改善箇所説明図

不具合の内容

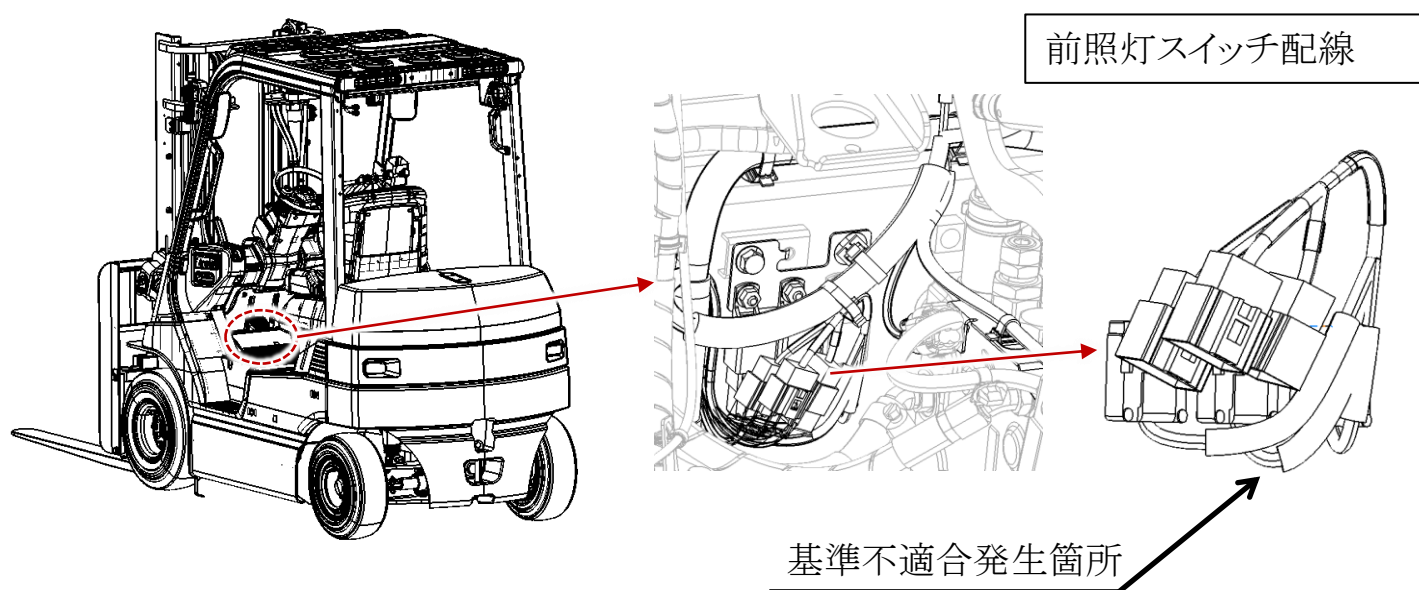
電動式フォークリフトにおいて、設計指示が不適切なため、走行用前照灯が即時に手動により停止できない。そのため、灯火器の技術基準を満足せず、保安基準に適合しない。

全車両、前照灯スイッチ配線を対策品に交換する。

フロントプロテクターの前面にNo.5835のステッカーを貼付する。
